Mme GROS Chantal  
227 rue de la Gide  
73140 Saint Martin la Porte

## Remarques sur le Dossier d'Enquête d'Utilité Publique de la Carrière de Calypso

## Page 7 - II.1. Localisation du projet

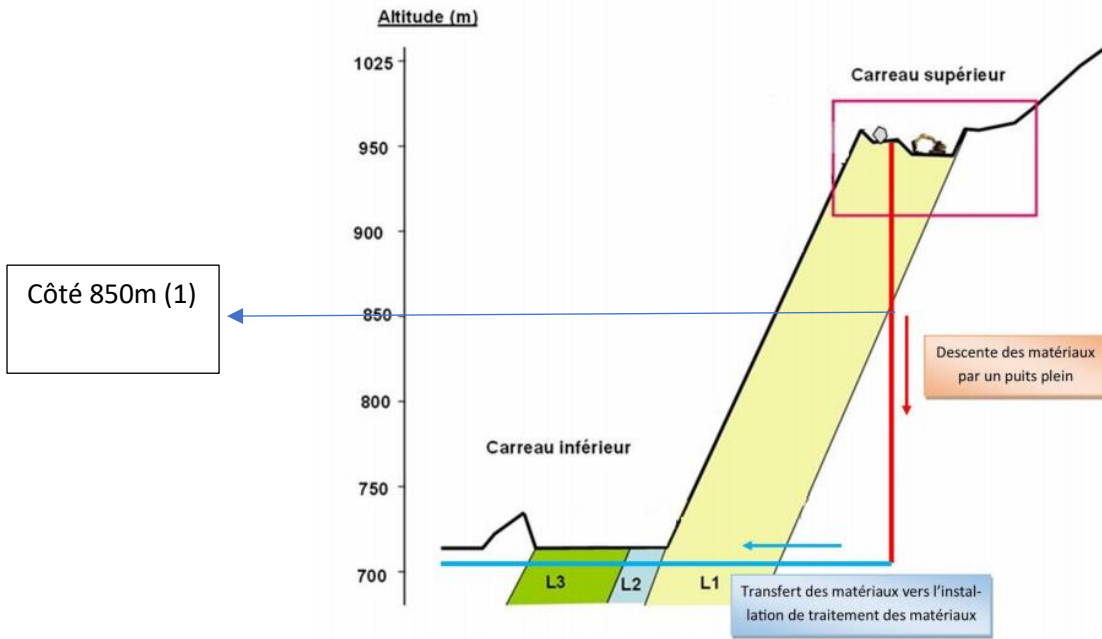
- ⇒ **Le village se situe à 1,4 km par la route, mais les 1ères habitations sont à moins de 800m à vol d'oiseau. Dont 3 lotissements, celui de la Gide, le plus proche, celui de la Tour et celui de la Touvière.**

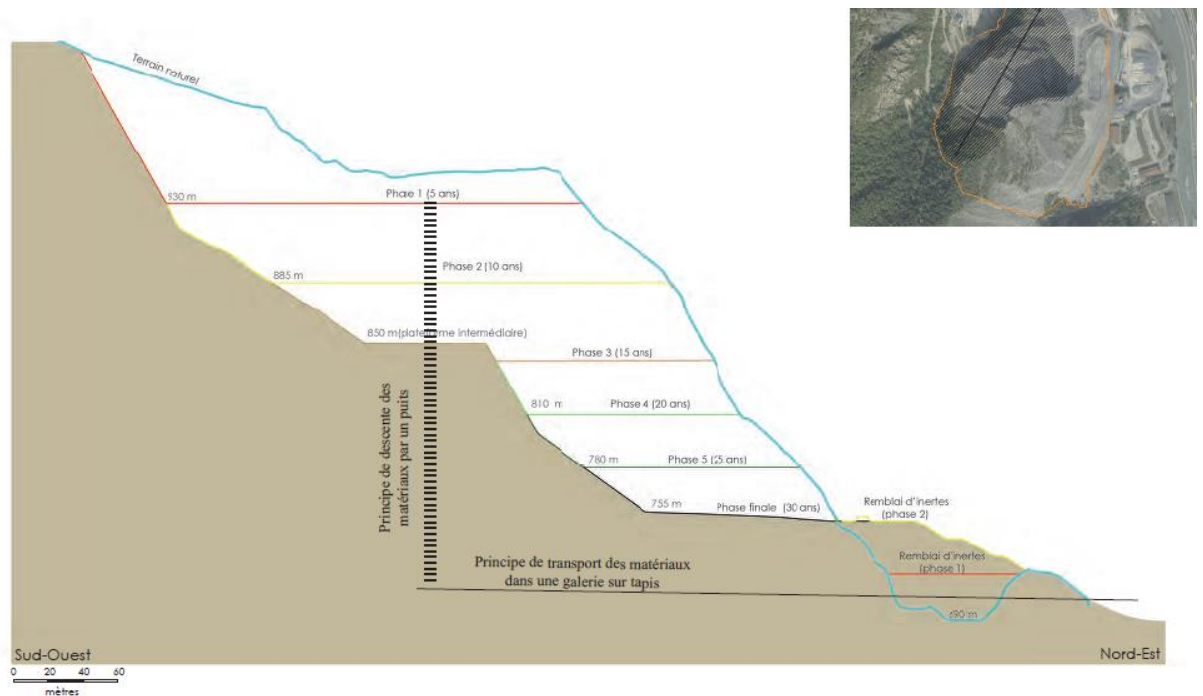
- ⇒ (1) A la cote 850 (flèche bleue ajoutée), le puit ne pourra plus être utilisé, que se passera-t-il après ? Les matériaux seront-ils jetés de la falaise ?
- ⇒ Si le puit se bouche, que se passera-t-il ?
- ⇒ La cote 850 devrait être atteinte à la phase 3

- ⇒ Ce schéma (3-Ax 2 -Calypso – Volet Paysage – page 10), montre que le puit ne sera plus utilisé dès la phase 3.
- ⇒ Comment seront descendus les matériaux ?

## Page 43

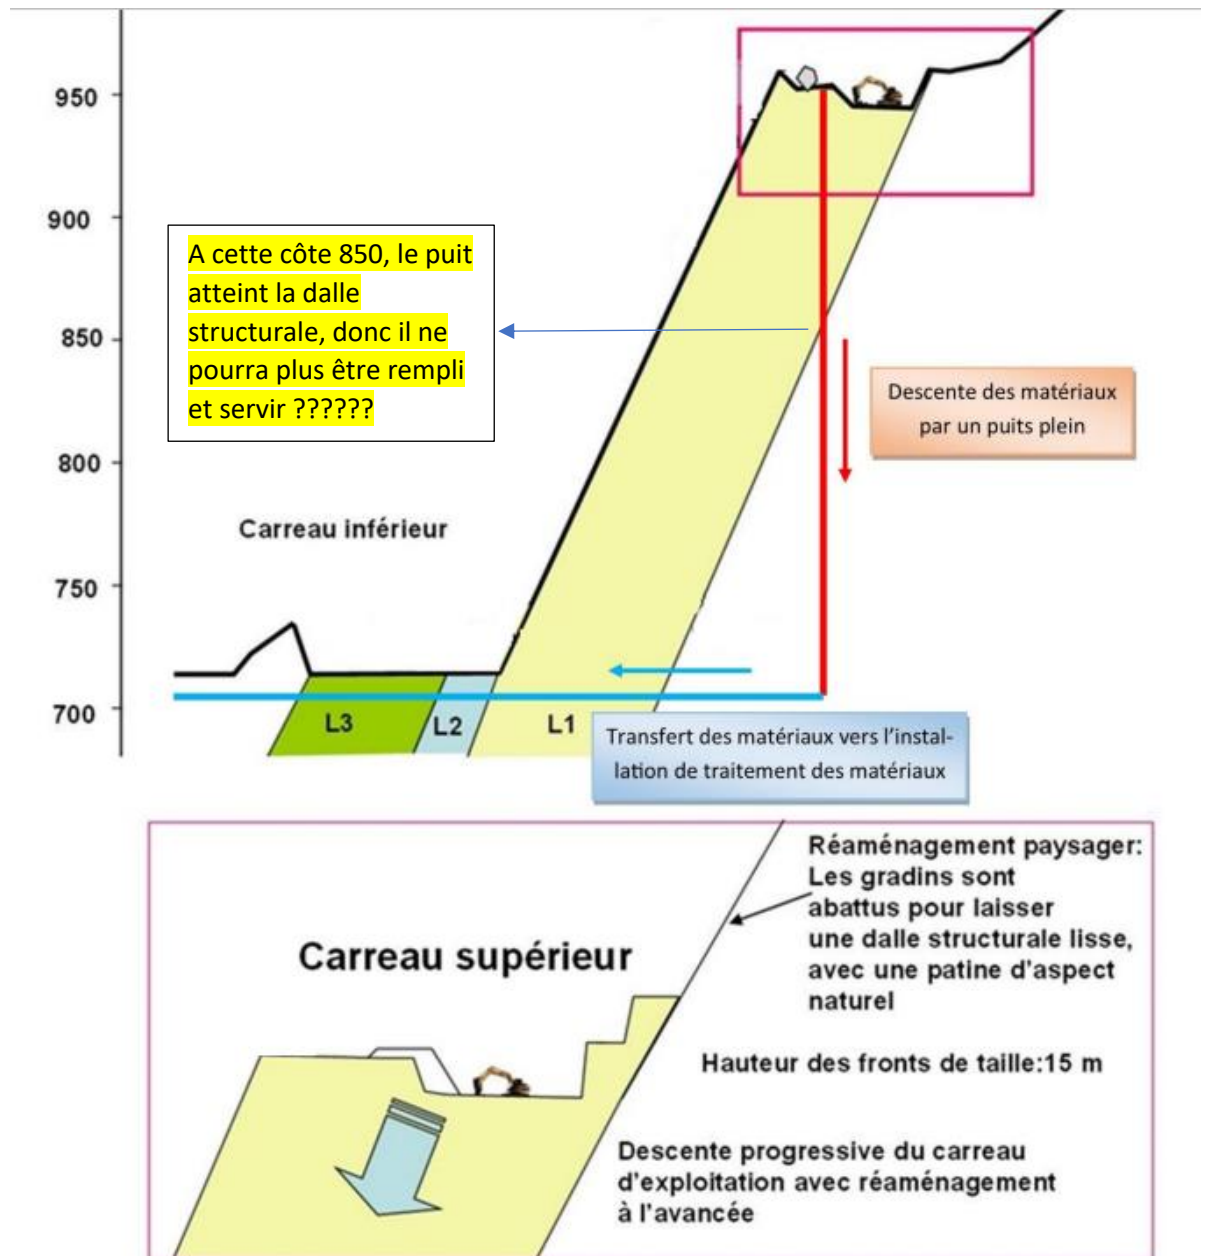
- ⇒ **Est-ce que le puit peut se boucher ? Dans ce cas qu'est-il prévu ?**
- ⇒ **Le groupe mobile au sommet fera forcément énormément de bruit, la carrière forme un cirque, entre le pas du Roc, le Télégraphe, les bruits se répercutent. Il est dit que le groupe mobile sera caréné pour limiter les bruits et lorsque ce groupe sera déplacé, est ce que le bâtiment suivra ? Pour rappel les habitations sont à moins de 800m de la carrière, imaginez le bruit pour les habitations les plus proches !**

- ⇒ **Au vu du schéma représentant le puit et la dalle que VICAT veut laisser à la fin, arrivé à la côte 850, le puit ne pourra plus servir ou alors il faut m'expliquer comment cela est possible.**
- ⇒ **Est-il prévu de revenir à l'ancien mode d'exploitation ?**

### III.5. Milieu naturel

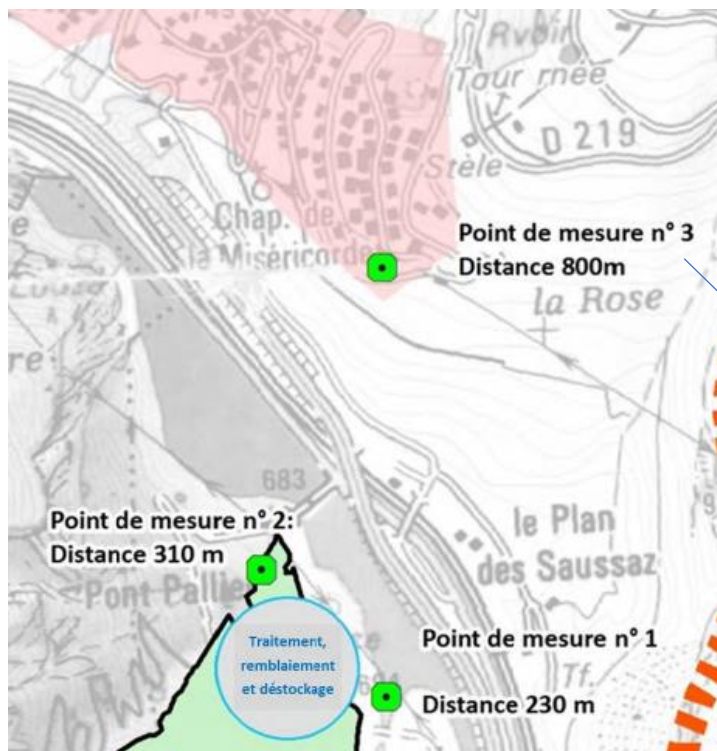
*Dans ce contexte, il existe un risque potentiel de destruction de nichée au moment de l'exploitation du nouveau front de taille pour ces espèces protégées. Cet impact sera considéré comme moyen.*

- ⇒ **Une des phrases qui prouve que ce projet est néfaste pour la biodiversité et pourtant tout est jugé faible ou moyen, même lorsqu'il s'agit d'espèces protégées. Comment est-il possible de laisser faire cela ?**
- ⇒ **Le tableau page 289.....destruction, destruction !!!!!**
